Réf. : UDRD.2023-12-T-795

Société ANBD

Exploitation d'une carrière de sable hors d'eau
Route du Mont du Gât à RONCHEROLLES-EN-BRAY

Rapport de l'inspection des installations classées à la Commission Départementale de la Nature,
des Paysages et des Sites
Formation Carrières

Figure 1 : Emprise de la carrière sur le cadastre (1/2000)

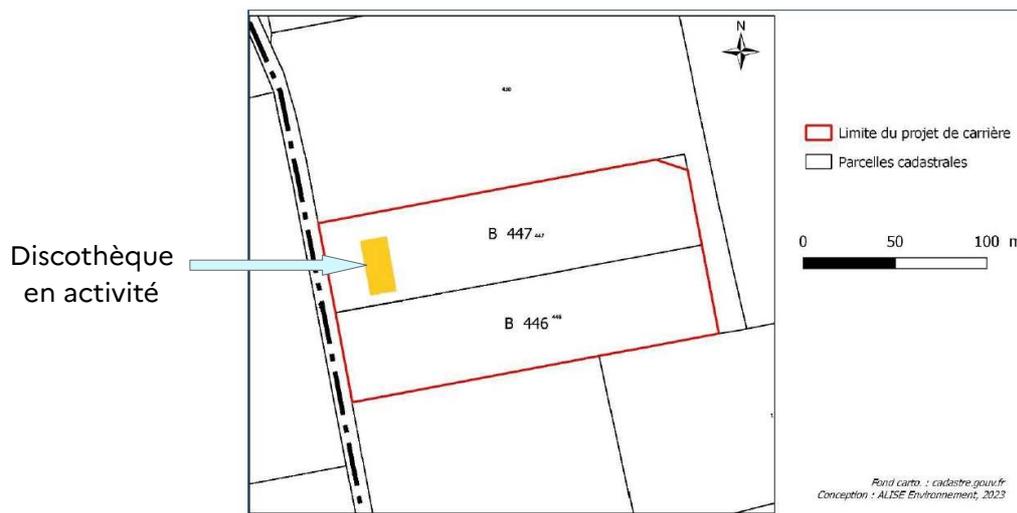
Commentaires de l'inspection :

Il est à noter que le dossier a fait l'objet d'une réactualisation en juillet 2023. En effet, l'enquête publique a mis en exergue une erreur dans la 1ère version du dossier: le porteur envisageait un projet sur 3 parcelles cadastrales mais celui-ci ne bénéficiait pas de la maîtrise d'une des 3 parcelles initialement visées dans le dossier (parcelle n°B430 de 24 133m²). Celle-ci a donc été retirée du périmètre de la demande d'autorisation environnementale limitant le projet sur 2 parcelles. Les impacts du projet ont aussi été réévalués pour tenir compte de ce changement.

Aussi, si le projet était autorisé, il conviendrait de réduire l'emprise du projet pour garantir une exploitation de la carrière en toute sécurité.
